CONSTANCIA DE NOTIFICACIÓN MEDIANTE PUBLICACIÓN DE AVISO

Auto No. 9674 del 02 de octubre de 2020

AUTO N° **09674**

“Por el cual se ordena el archivo de la solicitud de Licencia Ambiental iniciada a través del Auto 0892 del 8 de marzo de 2019 y se toman otras determinaciones”

Figura 4-1 Pasos y Aspectos Considerados para la Definición y Delimitación del Área de Influencia

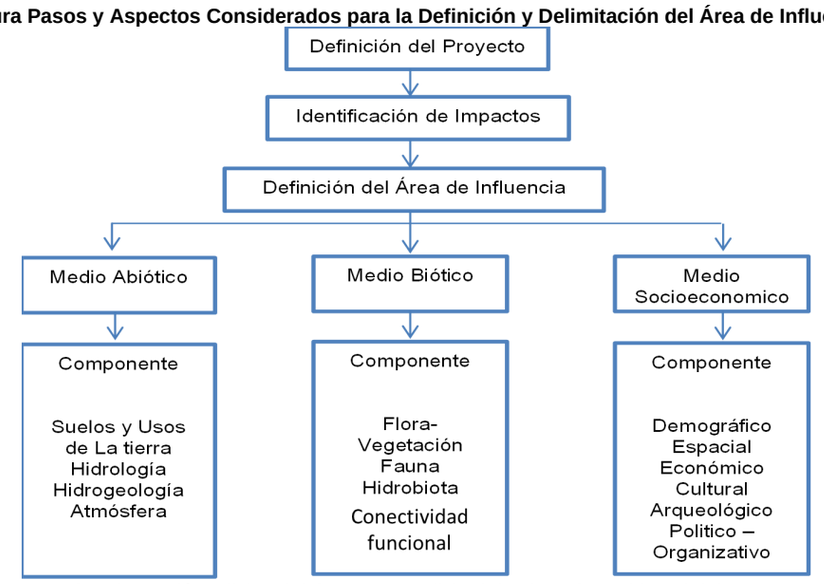
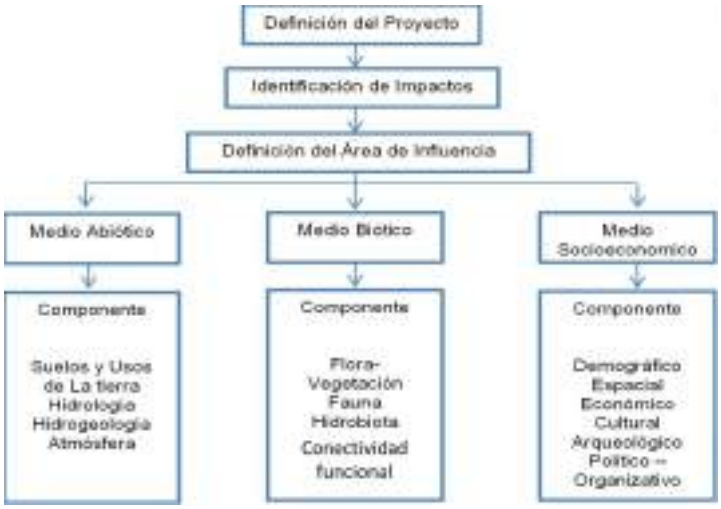
En concordancia con lo anterior, dadas las debilidades en los análisis efectuados, existe un alto grado de incertidumbre en cuanto a los cambios en la composición y funcionalidad de los ecosistemas para evaluar la respuesta real del desplazamiento de las especies y la calidad de hábitat por la modificación en los ecosistemas presentes en el área. En este sentido no se tiene un planteamiento certero para el manejo del impacto, su escala de manifestación y su interacción con otros componentes que define la integridad ecológica, considerando adicionalmente, que los resultados obtenidos no representan la realidad actual de la región en cuanto al atributo de conectividad ecológica, lo cual lleva a cuestionar la trascendencia y el dominio del impacto, y como consecuencia, la delimitación actual del área de influencia.

Figura 7-1 Tramos de Cauce donde se Presenta Disminución del Flujo Base

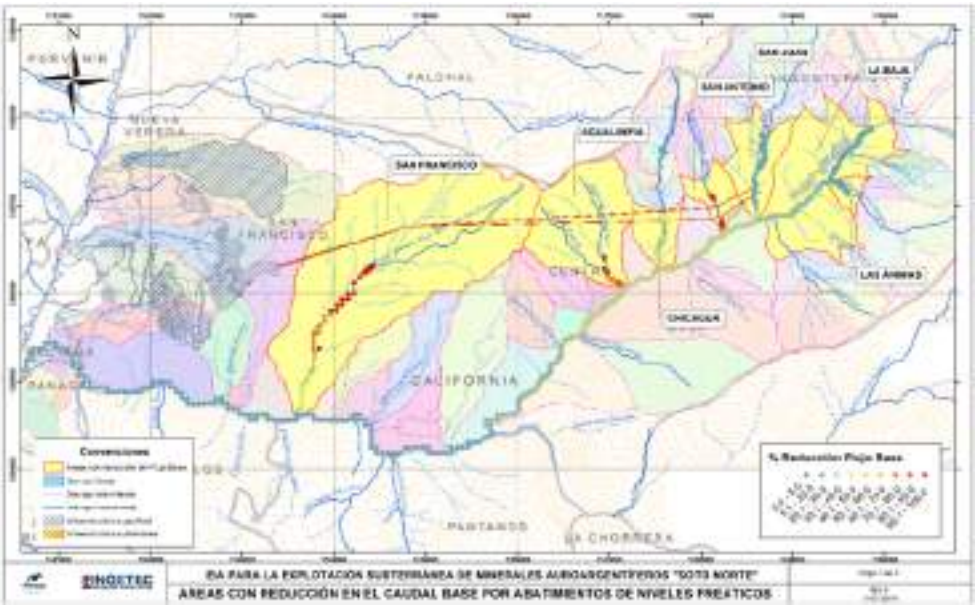
no analiza lo que representa la reducción del caudal base en los diferentes meses del año o en condiciones extremas como puede ser la presencia de un fenómeno de El Niño fuerte, o simplemente, durante los meses de menores precipitaciones del año. Tal ausencia de análisis tanto en la evaluación de los impactos como en los planes de manejo ambiental propuestos no permite un pronunciamiento respecto de sobre de la solicitud de la licencia ambiental del proyecto "Soto Norte".
